Verslag huishoudelijke elektrische installatie op laagspanning en zeer lage spanning

Referentie: **008-20260916-03**	Datum controle: **16/09/2026**
Keurder: **008**

Eigenaar:	**Onbekend**	EAN-code:	**541448820059855246**
Adres installatie:	**Mechelsestraat 155 bus 0406, 3000 - Leuven**	Nummer teller(s):	**1SAG1100944696**
		Distributienetbeheerder installatie:	**Fluvius**
Datum uitvoering installatie:	☐ Vóór 01/10/1981 ☑ Tussen 01/10/1981 en 01/06/2020 ☐ Vanaf 01/06/2020		
Type:	☑ Wooneenheid ☐ Niet-huishoudelijk ☐ PV ☐ Batterij ☐ Laadpaal

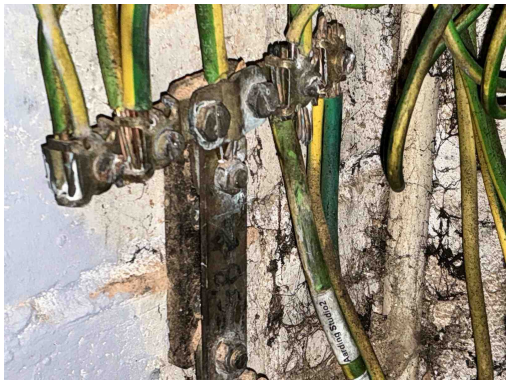
A11 - De aardingsonderbreker is niet op een normale manier bereikbaar (Boek 1: 5.4.3.5).
Opmerking: Oa aardgeleider blokkeert openingsvijzen

T23 - Het elektrisch materiaal is beschadigd. (Boek 1: 1.4.1.3).
Opmerking: Oa corrosie aanwezig op aardingsonderbreker

B17 - De voedingsspanning is niet op elk bord vermeld (Boek 1: 3.1.3.3).
Opmerking: Oa bord 1

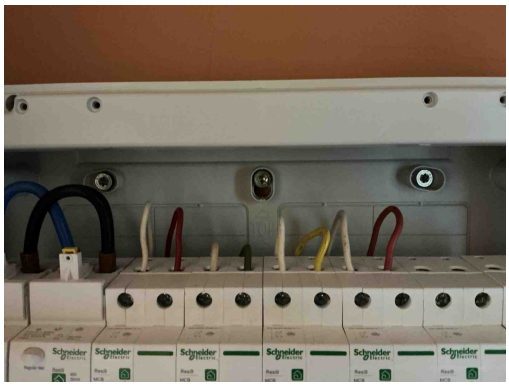
T21 - Het elektrisch materieel is niet geplaats volgens de voorschriften van de fabrikant/ regels van goed vakmanschap . (Boek 1: 1.4.1.3)
Opmerking: Oa Ophangingsvijzen niet afgedekt bord 1

T10 - Bepaalde contactdozen en/of schakelaars zijn niet degelijk bevestigd (Boek 1: 1.4.1.3).
Opmerking: Oa living,

T12 - De contactdozen bezitten geen aangesloten aardingscontact (Boek 1: 4.2.2.3/5.3.5.2).
Opmerking: Oa living, badkamer

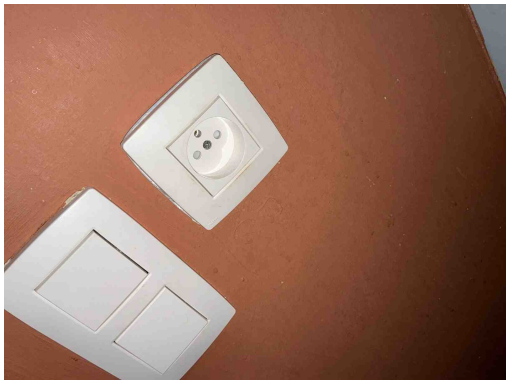
T12 - De contactdozen bezitten geen aangesloten aardingscontact (Boek 1: 4.2.2.3/5.3.5.2).
Opmerking: Oa living, badkamer

T11 - De contactdozen waarvan de toegekende stroomsterkte maximaal 16A en de toegekende spanning maximaal 250V bedraagt en niet bedoeld zijn voor de voeding van een of meerdere verbruikstoestellen voor een specifiek doel en niet geplaatst zijn in of op schakel- en verdeelborden, beschikken niet of IPXX-D (incl. gemeenschappelijke delen residentieel geheel) (Boek 1: 4.2.2.3/5.3.5.2).
Opmerking: Oa living,
